Bescheid

**über die Änderung und Ergänzung der
allgemeinen bauaufsichtlichen Zulassung
vom 8. Dezember 2014**

Z-33.43-82

Wärmedämm-Verbundsysteme

Anlage 9

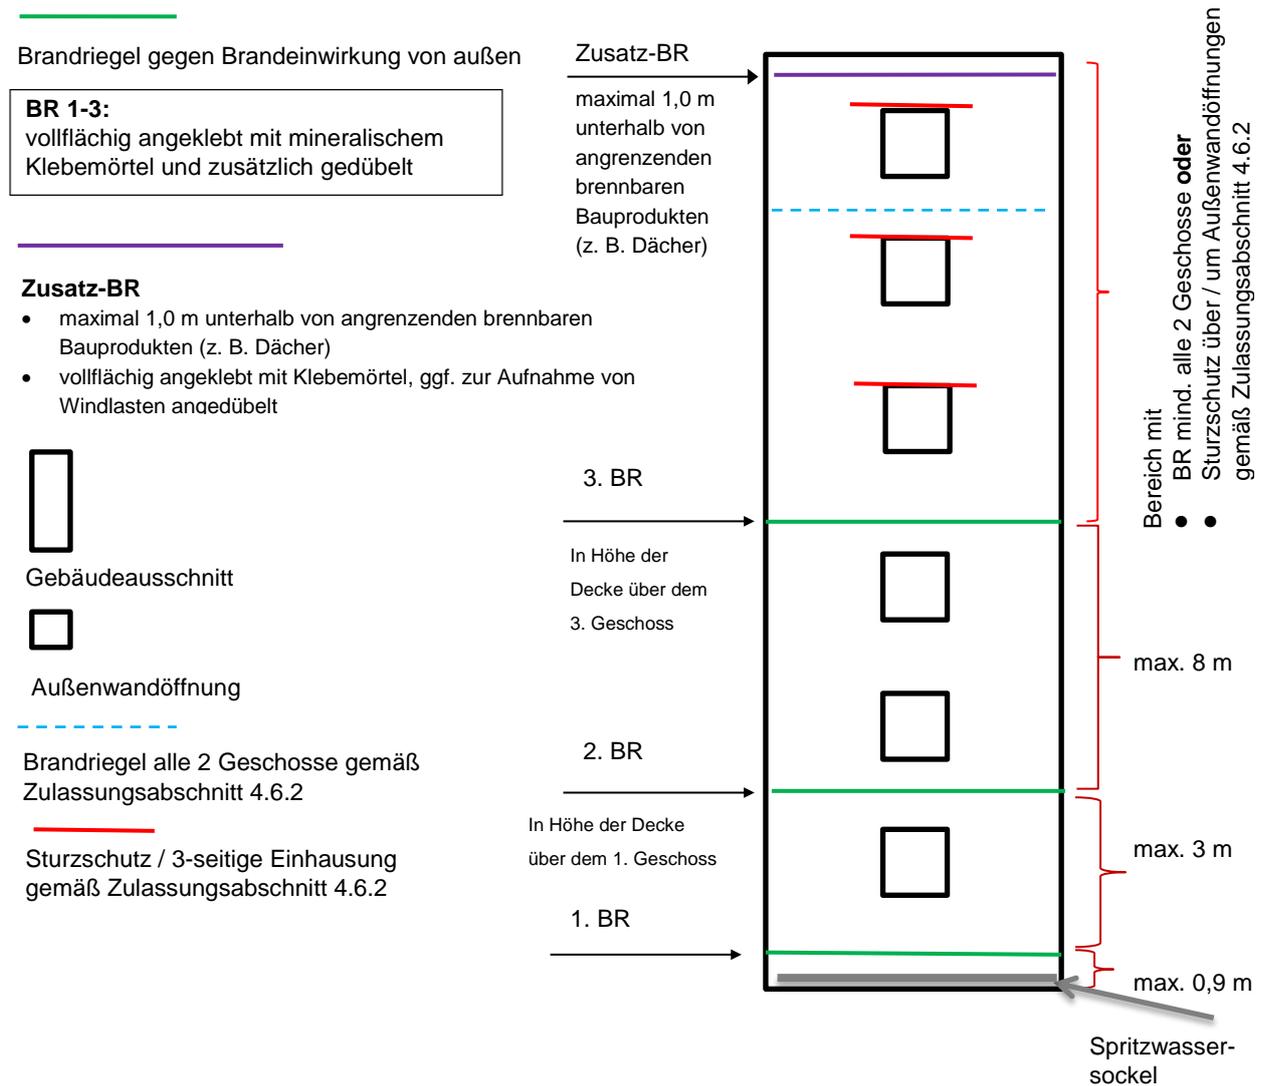
4.11.1 Für schwerentflammbare WDVS mit bis zu 300 mm dicken EPS-Platten müssen zusätzlich zu den in Abschnitt 4.6.2 enthaltenen Bestimmungen folgende konstruktiven Maßnahmen gegen eine Brandeinwirkung von außen ausgeführt werden: (siehe Anlage 9)

1. ein Brandriegel an der Unterkante des WDVS bzw. maximal 90 cm über Geländeoberkante oder genutzten angrenzenden horizontalen Gebäudeteilen (z. B. Parkdächer u. a.)

2. ein Brandriegel in Höhe der Decke des 1. Geschosses über Geländeoberkante oder angrenzenden horizontalen Gebäudeteilen nach Nr. 1, jedoch zu dem darunter angeordneten Brandriegel mit einem Achsabstand von nicht mehr als 3 m. Bei größeren Abständen sind zusätzliche Brandriegel einzubauen.

3. ein Brandriegel in Höhe der Decke des 3. Geschosses über Geländeoberkante oder angrenzender horizontaler Gebäudeteile nach Nr. 1, jedoch zu dem darunter angeordneten Brandriegel mit einem Achsabstand von nicht mehr als 8 m. Bei größeren Abständen sind zusätzliche Brandriegel einzubauen.

4. weitere Brandriegel an Übergängen der Außenwand zu horizontalen Flächen (z. B. Durchgänge, -fahrten, Arkaden), soweit diese in dem durch einen Brand von außen beanspruchten Bereich des 1. bis 3. Geschosses liegen.

- Höhe ≥ 200 mm
- nichtbrennbare Mineralwolle-Lamellenstreifen, Baustoffklasse A1 oder A2 nach DIN 4102-1 bzw. Klasse A1 oder A2 - s1,d0 nach DIN EN 13501-1, nicht glimmend, aus Steinfasern mit einem Schmelzpunkt von mindestens 1000 °C geprüft nach DIN 4102-17, mit einer Rohdichte zwischen 60 und 100 kg/m³

- mit mineralischem Klebemörtel (Bindemittel: Kalk und/oder Zement) vollflächig angeklebt und
- zusätzlich mit WDVS-Dübeln angedübelt (entweder durch den bewehrten Unterputz hindurch, oberflächenbündig unter dem bewehrten Unterputz oder im Mineralwolle-Lamellendämmstoff versenkt)

- Verdübelung mit zugelassenen WDVS-Dübeln bestehend aus Dübelteller und Hülse aus Kunststoff sowie Spreizelement aus Stahl, Durchmesser des Dübeltellers ≥ 60 mm, Rand- und Zwischenabstände der Dübel: mindestens 10 cm nach oben und unten, maximal 15 cm zu den seitlichen Rändern eines Brandriegel-Streifenelements sowie maximal 45 cm zum benachbarten Dübel.

Weiterhin ist ein Brandriegel (wie vorstehend beschrieben) maximal 1,0 m unterhalb von angrenzenden brennbaren Bauprodukten (z. B. am oberen Abschluss des WDVS unterhalb eines Daches) in der Dämmebene des WDVS anzuordnen. Dieser Brandriegel ist mit einem Klebemörtel vollflächig anzukleben; eine zusätzliche Verdübelung mit zugelassenen WDVS-Dübeln ist jedoch nur auszuführen, wenn sie zur Aufnahme der Lasten aus Winddruck (Windsog) benötigt wird.

Die für schwerentflammbare WDVS mit max. 300 mm dicken EPS-Platten in Abschnitt 4.6.2 vorgeschriebenen Maßnahmen im Bereich von Außenwandöffnungen müssen erst oberhalb des Brandriegels nach Nr. 3 ausgeführt werden.

Das applizierte WDVS muss von der Unterkante des WDVS bis mindestens zur Höhe des Brandriegels nach Nr. 3 folgende Anforderungen erfüllen:

- Mindestdicke des Putzsystems (Schlussbeschichtung + Unterputz) entsprechend Abschnitt 3.5.1 und 3.5.2; bei Ausführung des Wandbekleidungssystems "Knauf Sandsteindesign" Dicke des Unterputzes ≥ 4 mm
- an Gebäudeinnenecken sind in den bewehrten Unterputz Eckwinkel aus Glasfasergewebe, Flächengewicht ≥ 280 g/m² und Reißfestigkeit $> 2,3$ kN/5 cm (im Anlieferungszustand) einzuarbeiten.
- Verwendung von EPS mit einer Rohdichte max. 25 kg/m³ und
- Verwendung eines Armierungsgewebes mit einem Flächengewicht von ≥ 150 g/m²
